**N/Réf. :** BSA20027\_758\_PUN  
**Gest. :** AA/PB  
**V/Réf. :** 2268-0031/08/2025-414PU  
**Corr DPC:** Pierre Bernard  
**NOVA :** 03/PFU/1998818  
**Corr DU:** A. Leussier / D. Verissimo Saldanha

**BERCHEM-SAINTE-AGATHE. Rue du Broek, 51**  
**(= Monument classé)**  
**PERMIS UNIQUE: Restaurer la ferme Pie Konijn**  
**Demande de BUP – DPC / BUP – DU du : 27/03/2026**

**Avis de la CRMS**

Façade, situation existante et projetée, extraits du dossier

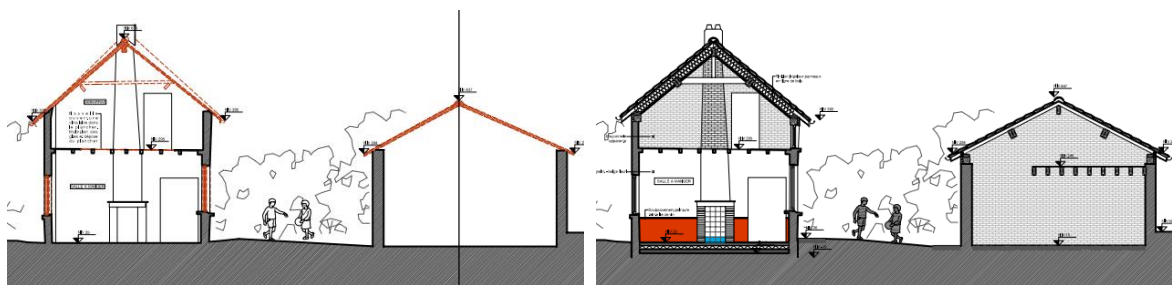
Sur le plan architectural, l'intervention vise la restauration de l'enveloppe en retrouvant les caractéristiques d'origine : restitution des baies dans leurs proportions initiales, réouverture d'ouvertures murées, remplacement des menuiseries par des modèles en bois inspirés du début du

XXe siècle (à petits bois, peints en vert), ajouts de volets, restauration des maçonneries avec finition à la chaux et soubassement foncé, etc. Les éléments instables sont reconstruits, tandis que certains détails (linteaux, appuis) sont remplacés à l'identique et d'autres conservés quand c'est possible. Un conduit de cheminée est supprimé.

- Les linteaux en bois peints ont été systématisés en façade avant, mais on ne les retrouve pas sur les photos historiques. La CRMS suggère dans ces cas-là de conserver l'option des linteaux béton et de les peindre / chauler
- prévoir éventuellement une correction thermique à l'intérieur de type chaux chanvre
